Zoetermeer

Verslag van de vergadering van de stadsbouwmeester op 19 september 2024.

Gaardedreef 35

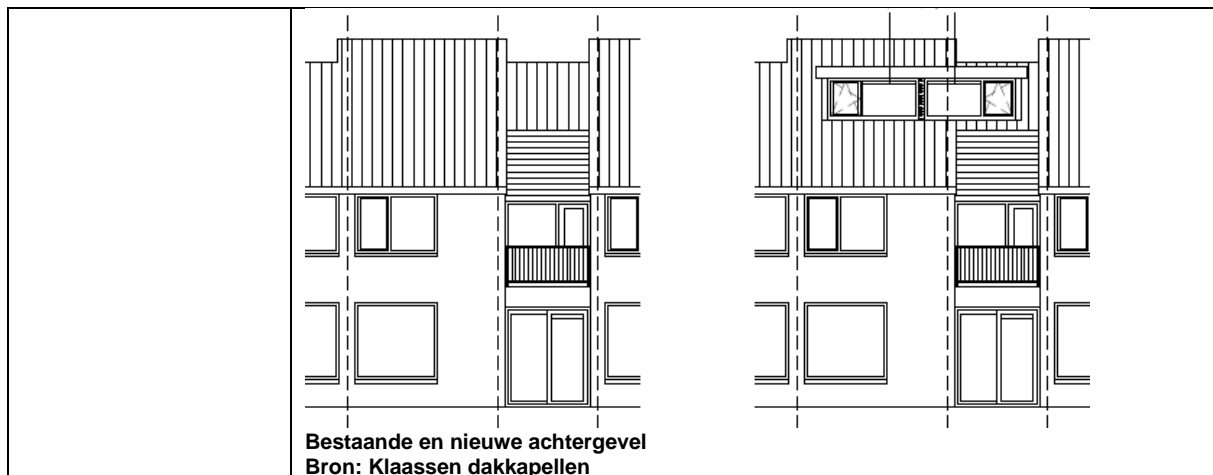
Conclusie : **Niet akkoord**, strijdig met redelijke eisen van welstand.

Motivering : Het bouwplan voldoet niet aan de criteria van het door de raad vastgestelde beleid. De architectonische uitwerking en het kleur- en materiaalgebruik zijn onvoldoende hoogwaardig en verzorgd en afgestemd op de bestaande woning en de omgeving.

Opmerkingen : Om de bezwaren weg te nemen wordt geadviseerd de dakkapel aan te passen aan het bestaande daklandschap door het dak van de dakkapel aangekapt uit te voeren of vanaf de nok schuin door te trekken.

Voorweg 155

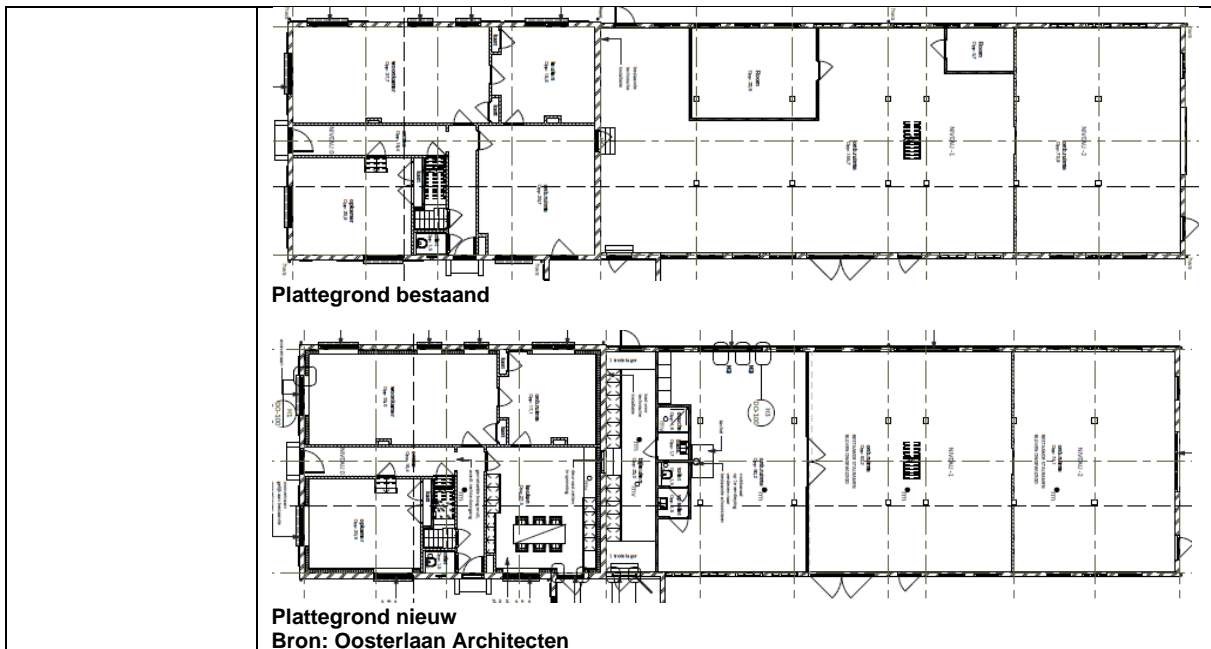
De monumentale waarden worden onvoldoende gerespecteerd.
De architectonische uitwerking en het kleur- en materiaalgebruik zijn onvoldoende hoogwaardig en verzorgd en afgestemd op het bestaande monument en de omgeving.

- De erfgoedcommissie is in principe positief over de herbestemming van de hoofdschuur (stal), maar het monument zelf is onvoldoende als uitgangspunt genomen. Het plan gaat voorbij aan de karakteristieken van het monument. Geadviseerd wordt duidelijk een nieuwe laag aan het gebouw toe te voegen, de nieuwe ingrepen in dezelfde vormgeving uit te voeren.

- Het is onduidelijk wat waar is gebeurd. De erfgoedcommissie kan daarom de reeds verrichte ingrepen niet goed beoordelen.
- Daarnaast vreest de erfgoedcommissie dat er niet op de juiste manier al is geïsoleerd. Te veel isoleren levert onherstelbare schade voor het monument op door condensvorming en vervolgens rotting.

2. Isolatie maatregelen: de voorgestelde maatregelen zijn niet akkoord. Geadviseerd wordt goede bouwfysische berekeningen aan te leveren, met name op plekken waar verschillende soorten isolatie samenkomen, bijvoorbeeld de balkkoppen, muurplaten en de betonvloer, en eveneens detailtekeningen hiervan aan te leveren.

3. Verbinding voorhuis-stal: door het plaatsen van een nieuwe wand in de stal in combinatie met toiletten zonder doorgang wordt een harde blokkade tussen voorhuis en stal gecreëerd. Geadviseerd wordt de verbinding voorhuis-stal in stand te houden en de oorspronkelijke indeling van een boerderij meer als uitgangspunt te nemen.

4. Achtergevel: het ontwerp is nu te veel een woonhuisgevel, terwijl er veel ingrediënten aanwezig zijn om hier een stoere utilitaire gevel te maken. De bestaande schuifdeur dient behouden te blijven. De atypische driedeling in de vensterpartijen is niet akkoord. Geadviseerd wordt een combinatie te maken van de bestaande deur en een nieuwe glazen deur.

5. Zijgevels hoofdschuur: de grote nieuwe openingen in de linkerzijgevel houden het beeld van een schuur niet overeind. Geadviseerd wordt gebruik te maken van de bestaande openingen om meer daglicht te creëren. Het doortrekken van een paar stalvensters naar beneden is eventueel bespreekbaar.

6. Isoleren dak hoofdschuur: het isolatiepakket is te dik ten opzichte van de bestaande goot. Gevraagd wordt dit aan te passen (detail V4).
7. Dakvensters linker zijdakvlak voorhuis: de nieuwe dakvensters zitten niet op een logische plek ten opzichte van de vensterverdeling in de gevel op de begane grond.

8. Voorzetramen voorhuis: geadviseerd wordt deze weg te halen, omdat ze te veel condens veroorzaken. Dit moet ook worden meegenomen in het bouwfysisch rapport. Geadviseerd wordt vacuümglas in de bestaande sponningen te plaatsen.

9. Wijzigingen uitbouw voorhuis: onduidelijk is hoe de deur naar buiten open gaat en de details zijn te lomp en niet conform bestaand. Gevraagd wordt details H13, 14, 15 en 16 aan te passen.

10. Gevraagd wordt details en informatie aan te leveren over het dichtzetten ventilatiesleuf stalvensters en het isoleren van de betonvloer.

Voorweg 155

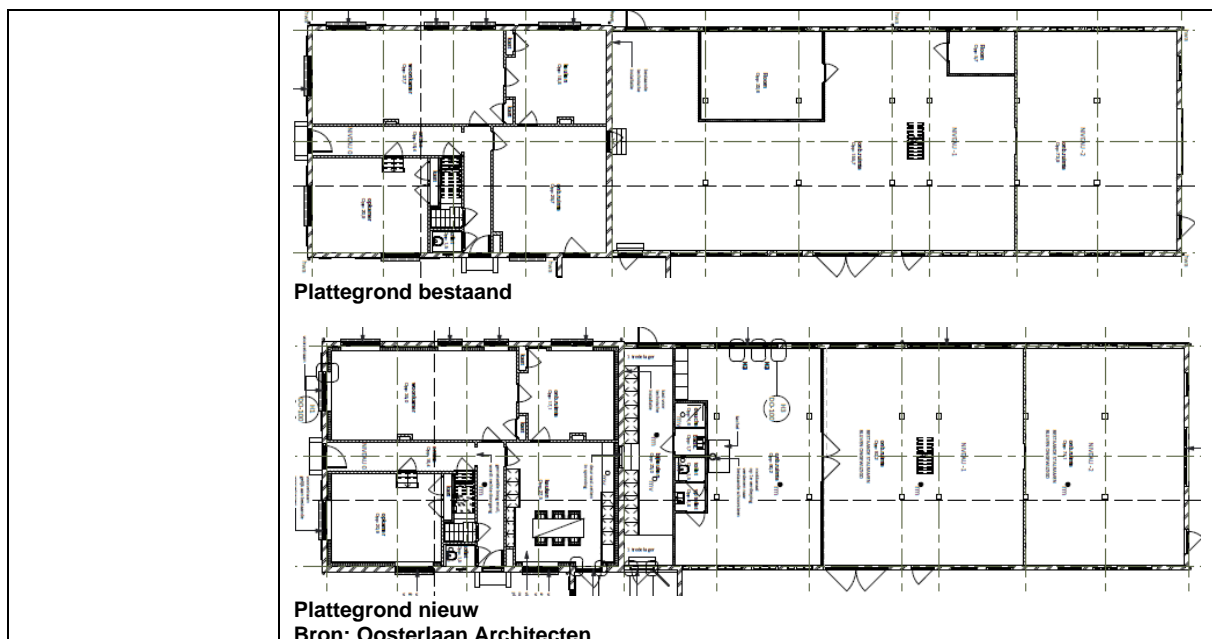
Motivering : Het bouwplan voldoet niet aan de criteria van het door de raad vastgestelde beleid.
De architectonische uitwerking en het kleur- en materiaalgebruik zijn onvoldoende hoogwaardig en verzorgd en afgestemd op het bestaande monument en de omgeving.

Opmerkingen : -Het plan betreft deels een legalisatie van de inmiddels verrichte ingrepen en deels een aanvraag voor de nog te verrichten ingrepen in het gemeentelijk monumenten Voorweg 155.
- De stadsbouwmeesters is in principe positief over de herbestemming van de hoofdschuur (stal), maar het monument zelf is onvoldoende als uitgangspunt genomen. Het plan gaat voorbij aan de karakteristieken van het monument. Geadviseerd wordt duidelijk een nieuwe laag aan het gebouw toe te voegen, de nieuwe ingrepen in dezelfde vormgeving uit te voeren.
- Voor overige opmerkingen zie het advies van de erfgoedcommissie dd 19-09-2024.

Juweellaan 215

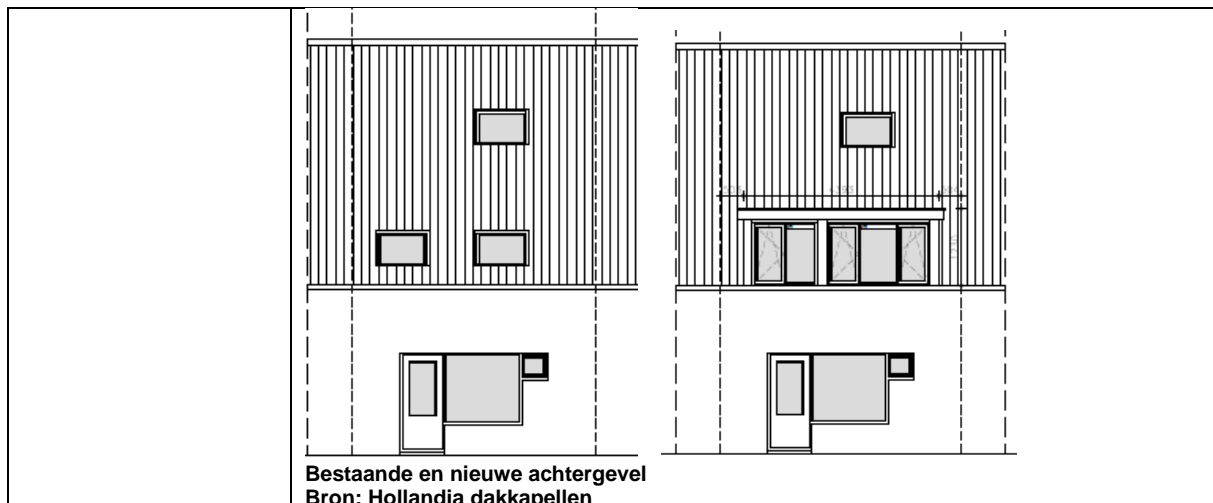
- Conclusie** : **Akkoord**, niet strijdig met redelijke eisen van welstand.
- Motivering** : Het bouwplan voldoet aan de criteria van het door de raad vastgestelde dakkapellenbeleid.
De architectonische uitwerking en het kleur- en materiaalgebruik zijn voldoende hoogwaardig en verzorgd en afgestemd op de bestaande woning en de omgeving.
- Opmerkingen** : De stadsbouwmeester adviseert positief over het plan, omdat er in dit bouwblok meerdere van dergelijke dakopbouwen vergund en gerealiseerd zijn.

Waalstroom 21

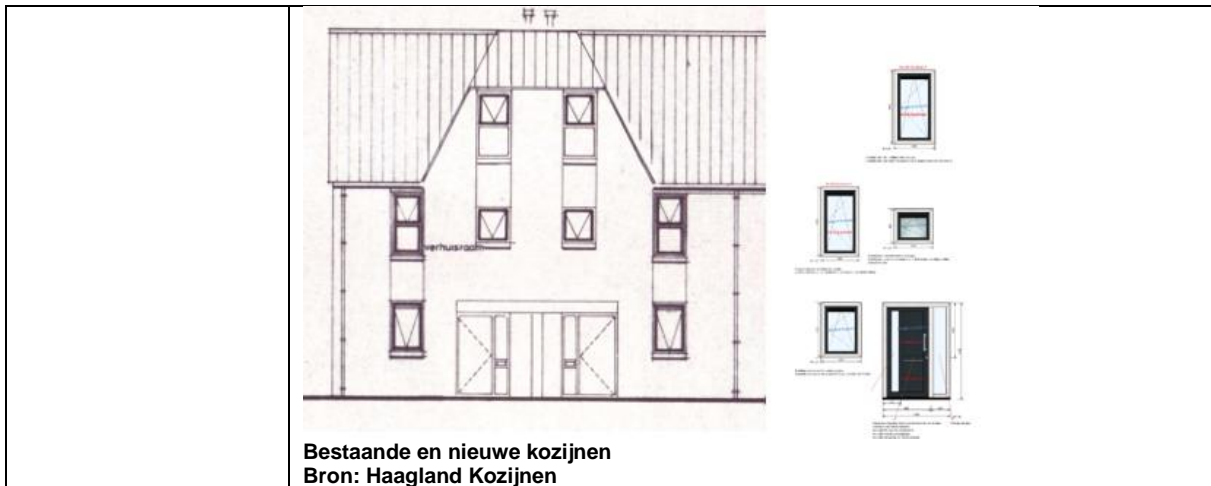
Motivering : Het bouwplan voldoet niet aan de criteria van het door de raad vastgestelde dakkapellenbeleid.
De architectonische uitwerking en het kleur- en materiaalgebruik zijn wel voldoende hoogwaardig en verzorgd en afgestemd op de bestaande woning en de omgeving.
De dakkapellen aan de voor- en achterzijde zijn echter te breed, waardoor de maat naar de schuine hoek te klein wordt.

Opmerkingen : Om de bezwaren weg te nemen wordt geadviseerd de dakkapellen uit te voeren conform het precedent, te weten de dakkapel aan de voorzijde van Waalstroom 3.

Ponyweide 7

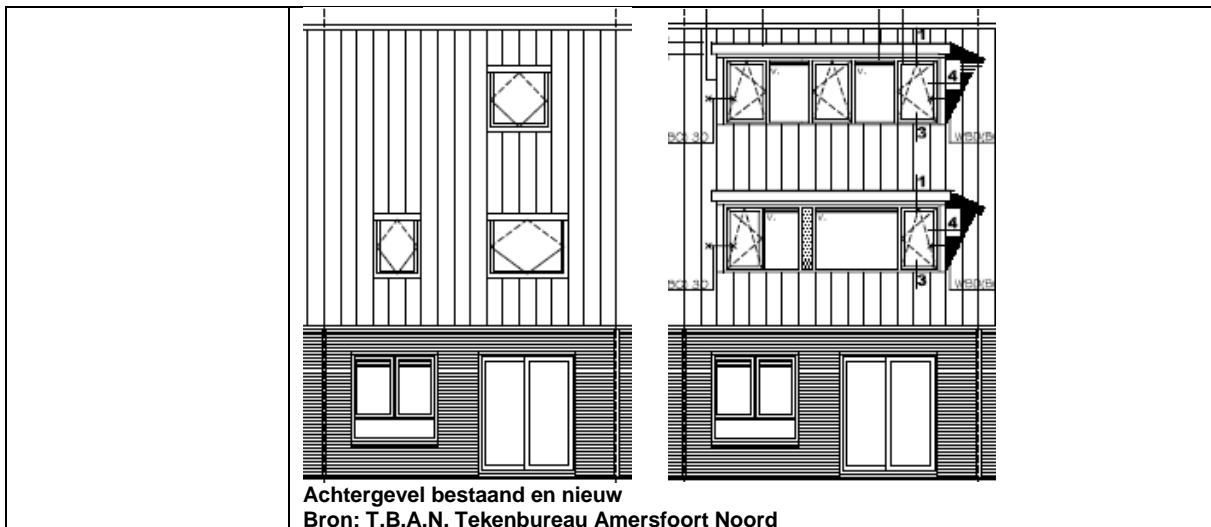
Een tweede dakkapel op de tweede verdieping is vanuit welstand onwenselijk, omdat hiermee de ruimtelijke kwaliteit van de omgeving negatief wordt beïnvloed. Het dakvlak is namelijk goed zichtbaar vanaf de openbare ruimte.

De dakkapel op de eerste verdieping is wel akkoord.

Opmerkingen : Om de bezwaren weg te nemen wordt geadviseerd alleen de dakkapel op de eerste verdieping uit te voeren.

Zalmsloot 7

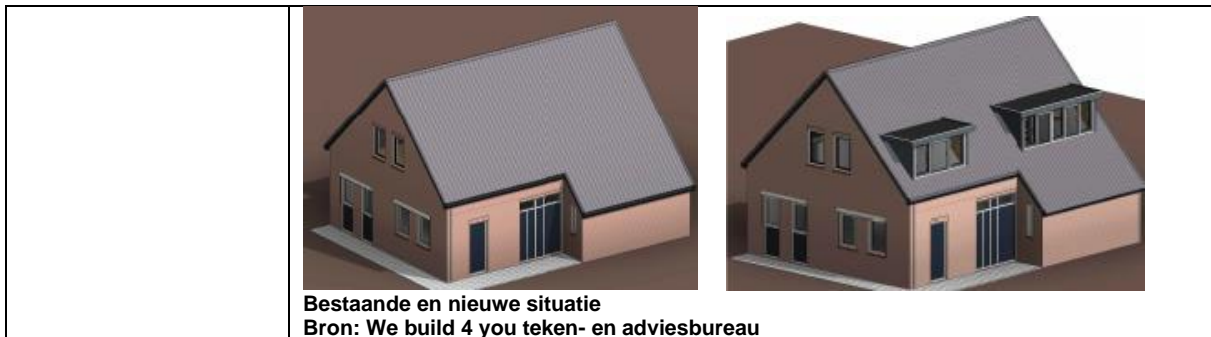
Opmerkingen : Het plan is aangepast conform het advies van de stadsbouwmeester van 22-08-2024.

Kasselbruin 32

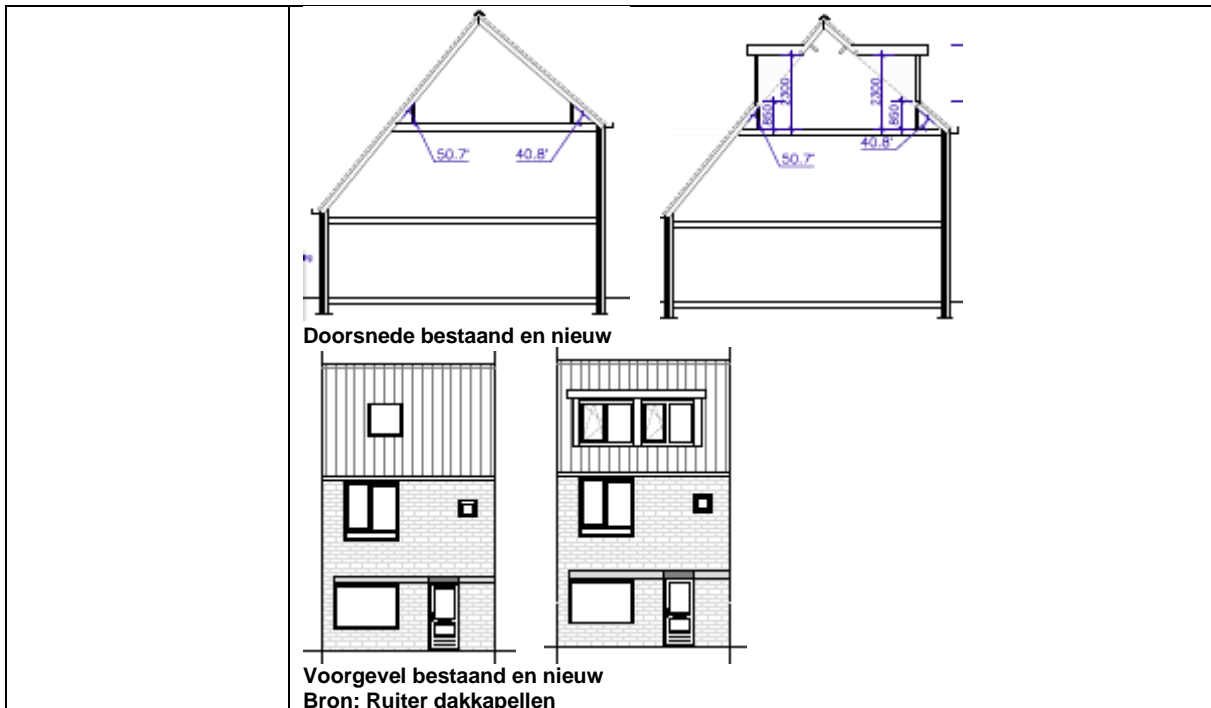
De architectonische uitwerking en het kleur- en materiaalgebruik zijn voldoende hoogwaardig en verzorgd en afgestemd op de bestaande woning en de omgeving. Alhoewel de dakkapel iets breder is dan 70% van de breedte van het dakvlak, is het vanwege de maatvoering ten opzichte van de onderliggende gevel aanvaardbaar.

Geel-groenlaan 12

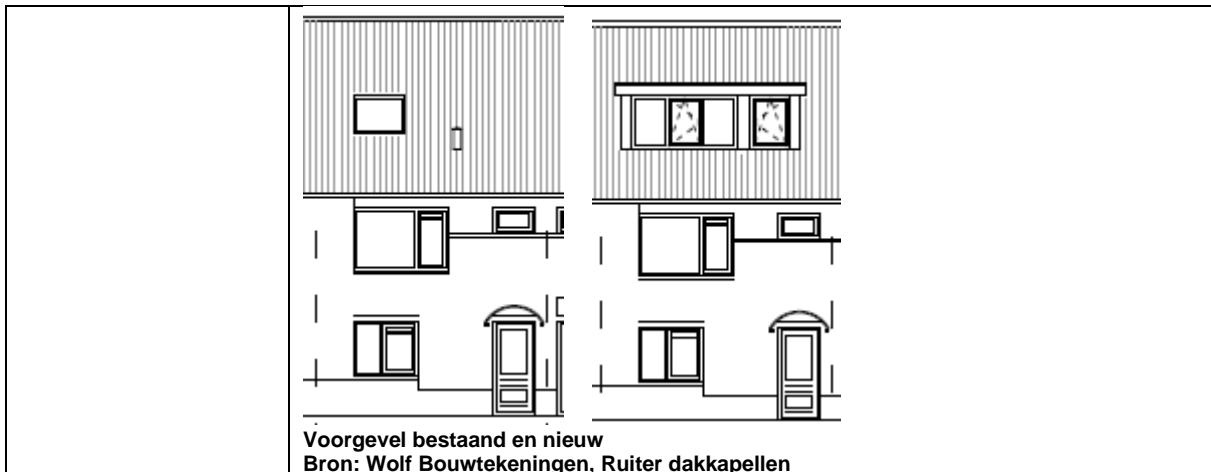
Motivering : Het bouwplan voldoet niet aan de criteria van het door de raad vastgestelde beleid.
De architectonische uitwerking en het kleur- en materiaalgebruik zijn wel voldoende hoogwaardig en verzorgd en afgestemd op de bestaande woning en de omgeving.
De dakkapel is te breed in verhouding tot het dakvlak en de onderliggende gevel.

Opmerkingen : Om de bezwaren weg te nemen wordt geadviseerd de dakkapel uit te voeren met de maximale breedte van 70% van het dakvlak, dat is $70/100 \times 5400 \text{ mm} = 3780 \text{ mm}$.
